Reguły, 04 marca 2022 r.

ZP.271.1.12.9.2022

Dot. postępowania o udzielenia zamówienia publicznego nr ZP.271.1.12.2022 na: „**Budowa parkingu „Parkuj i jedź” w Komorowie przy ul. Kolejowej**”

Pytanie nr 14:

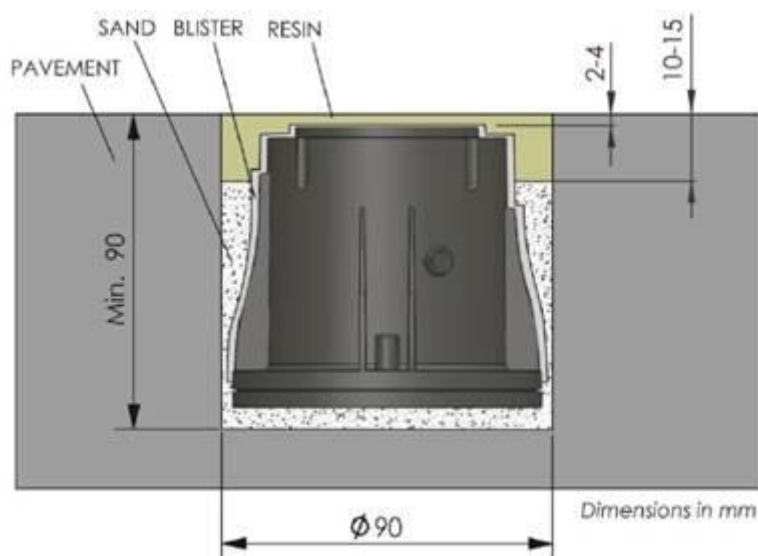
Proszę o uszczegółowienie sposobu funkcjonowania systemu zajętości (zliczania pojazdów), z zaznaczeniem obszaru (miejsc parkingowych) który ma obejmować, załączona dokumentacja nie określa tego jednoznacznie.

Opis funkcjonalny działania systemu monitoringu zajętości miejsc postojowych:

Rozwiązanie polega na wyposażeniu każdego miejsca postojowego w czujniki bezprzewodowe zasilane bateryjnie. Czujniki wykrywają obecność pojazdów na stanowisku, przesyłając sygnał do montowanej na słupie oświetleniowej bramki aby przekształcić te dane w informacje o wolnych miejscach postojowych wyświetlane na tablicach (zlokalizowanych w ulicy Brzozowej). Dane przesyłane z czujników przesyłane oraz przetwarzane są serwerach usługodawcy usługi. Usługodawca zapewni również dostęp do platformy pozwalającej na monitorowanie stanu urządzeń oraz monitorowanie zajętości miejsc postojowych.

Czujnik dla pojedynczego miejsca:

Wymagania:

- Bezprzewodowy i autonomiczny zewnętrzny czujnik parkowania (zasilany bateryjnie)
- Czujnik w 100% do montażu wpuszczanego: całkowicie niewidoczny, zabezpieczony przed wandalizmem, umożliwia odśnieżanie
- Wykrywanie w chmurze (automatyczna i ciągła kalibracja: utrzymuje niezawodność wykrywania > 98% przez cały czas trwania projektu, filtrowanie zakłóceń magnetycznych)

Bramka:

- bramka zasilana prądem przemiennym, awaryjne zasilanie bateryjne pozwalające na autonomiczną pracę do 8h,
- komunikacja z zewnętrznym systemem administracyjnym poprzez sieć Internet,
- montowana na słupie oświetlenia ulicznego na wskazanym w projekcie słupie

Tablica informacyjna:

- wyświetlacz sygnalizuje ilość wolnych miejsc parkingowych,
- wyświetlacz przystosowany do pracy w warunkach zewnętrznych,
- świecący napis wykonany z matryc diod SMD o szerokim kącie świecenia i wysokiej jasności,
- wyświetlanie ilości wolnych pozostających na parkingu,
- sterowanie przez Ethernet.
